Al Signor Dirigente Settore OO.PP.
Dott. Arch. Luca NOSEDA

Oggetto: progetto di un intervento di manutenzione straordinaria per il consolidamento strutturale del pianerottolo della scala di accesso alla scuola secondaria di 1° grado "g. Parini" di via Gramsci.

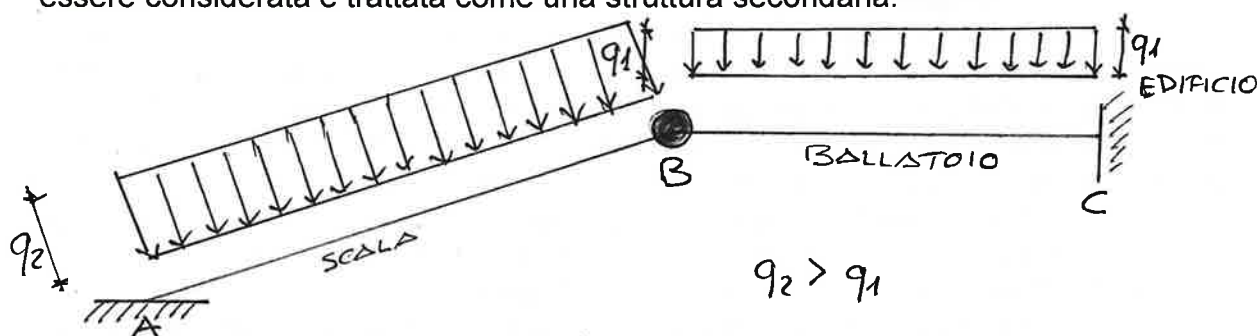
Nel corso del sopralluogo si è proceduto a ricercare le manifestazioni visibili del lamentato dissesto, cioè la presenza di eventuali lesioni.

Si è potuto rilevare che il pianerottolo della scala posto a livello del primo impalcato mostra delle deformazioni denunciate dall'abbassamento del piano di calpestio in granito, principalmente localizzate nella zona centrale del ballatoio stesso.

Tali lesioni non appaiono riconducibili alle problematiche individuate con il progetto approvato, che si riferivano ad un "rilassamento" strutturale della vela in c.a. posta lateralmente al ballatoio e dallo stesso strutturalmente scollegata, che mostra delle fessurazioni sub orizzontali.

Le deformazioni visivamente rilevate nel ballatoio, presumibilmente comparse in epoca successiva alla progettazione approvata, appaiono riconducibili ad una deformazione della soletta che ha struttura portante in profilati di acciaio accoppiati.

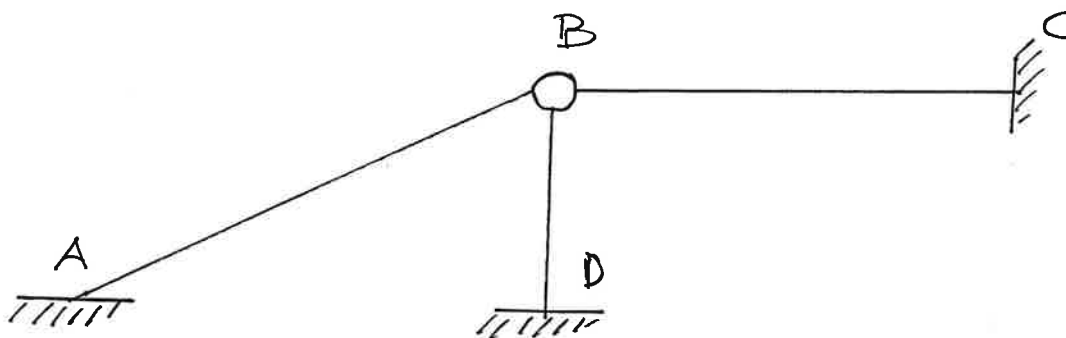
Più precisamente, il ballatoio è sorretto da profilati metallici infissi nella trave di bordo del fabbricato, i quali proseguono, saldati ad altri profilati della stessa sezione, generando la rampa inclinata della scala. La scala, provvista di volterrane ubicate tra i profilati in acciaio, congiuntamente alla struttura del ballatoio genera uno schema strutturale di trave a ginocchio con incastri alle estremità e cerniera nel punto di saldatura tra i profilati.

In prima approssimazione lo schema strutturale della scala (vds disegno che segue), pur trasmettendo sollecitazioni di tipo torsionale alla trave di bordo può essere considerata e trattata come una struttura secondaria.

Ne consegue che nel punto "B" dello schema strutturale sopra riportato, lo sforzo tagliante è massimo e le deformazioni visivamente accertate siano la più logica manifestazione del dissesto conseguente alle condizioni di degrado strutturale e corrosione delle strutture della scala stessa.

Si ritiene pertanto che il progetto, fermo restando l'intervento già approvato, necessiti di un'integrazione che preveda l'apposizione di sostegni da realizzarsi con elementi in acciaio HE collegati ad una trave di fondazione in cls armato, come da schema strutturale che segue.

La progettazione integrativa dovrà comunque essere anticipata dalla esecuzione di una prova di carico sul ballatoio, al fine di accertarne l'effettiva capacità resistente, l'esecuzione di alcune indagini (possibilmente non distruttive) al fine di accertare la consistenza degli elementi strutturali della scala nonché la loro resistenza caratteristica.

Una volta acquisiti tali elementi sarà possibile elaborare un calcolo di verifica della struttura al fine di garantirne la sicurezza sotto esercizio.
